Zp.271.35.2024

Miasto i Gmina Uzdrawiskowa Muszyna

Dotyczy postępowania pn.: „**Przebudowa drogi gminnej Muszyna-Leluchów w km 0+000,00 do 0+684,56**” w ramach inwestycji pn: „**Połączenie Górnego Szarisza z Muszyną**” - roboty budowlane.

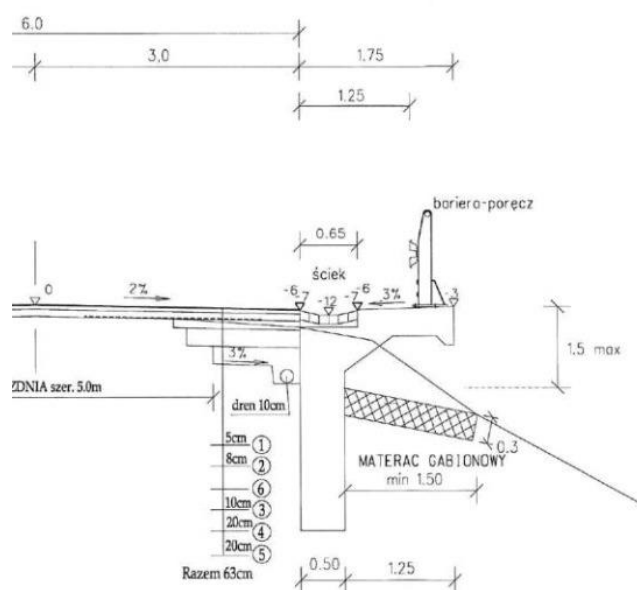
Proszę o udostępnienie rozwiązania technicznego dla umocnienia brzegu rzeki materacem gabionowym.

Ukształtowanie skarpy wzdłuż muru należy wykonać zgodnie z poniższym rysunkiem zawartym w dokumentacji projektowej. Podobnie zakres umocnienia powinien być nie mniejszy niż podany na rysunku. Geomaterac należy ułożyć ze spadkiem od muru nie mniejszym niż 8%. Wykonawca powinien sporządzić projekt technologiczny umocnienia terenu wzdłuż muru z przedstawieniem dostosowania geometrii umocnienia do aktualnego kształtu skarpy wzdłuż rzeki.
